Protokol o změně díla

změnový list číslo 146

Stavba: Centrum komplexní psychiatrické péče Brno

Změna: Provizorní napojení výtahových lobby a schodiště

1pp

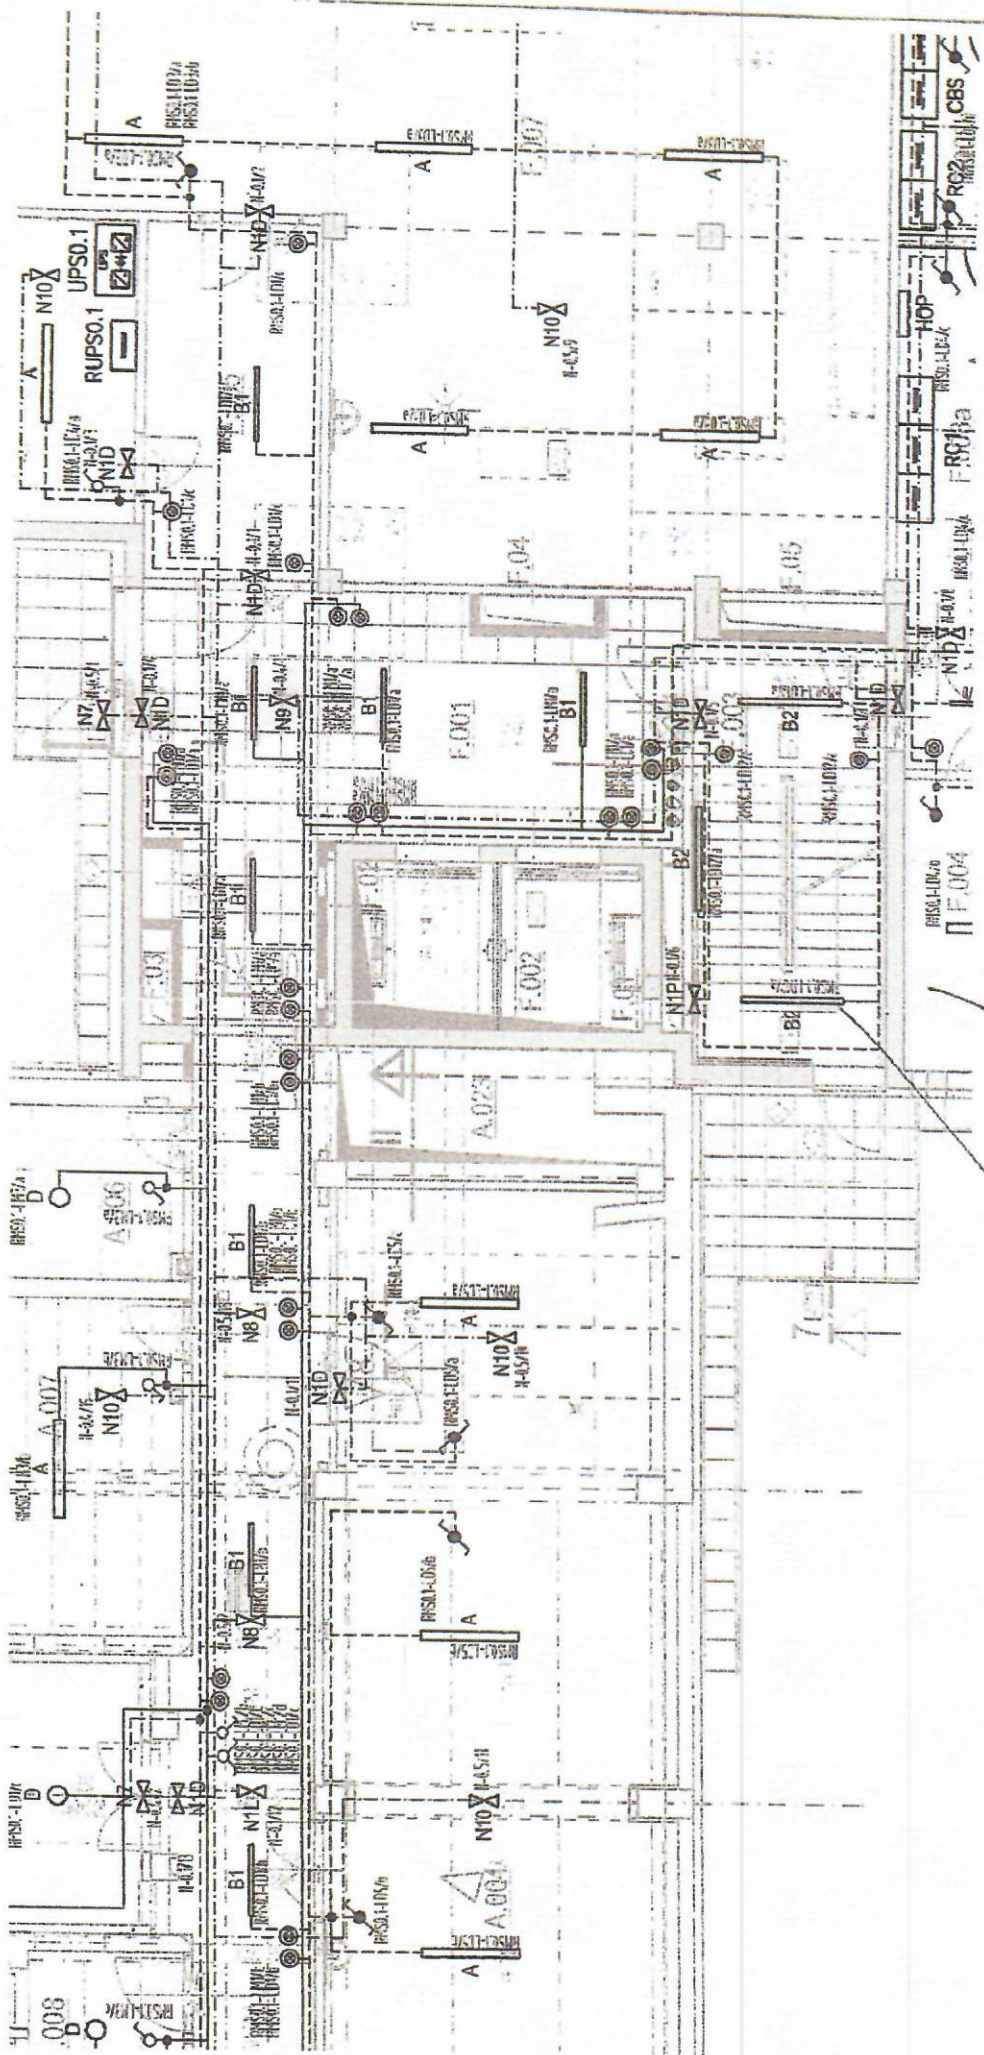
↑ schodiště
1x CXKH-R-J 3x1,5 - 1. patro šip
1x CXKH-R-J 3x1,5 - 2. patro
1x CXKH-R-O 3x1,5 - 1. patro

napojeno z RMS1.4

a RMS1.3 school.
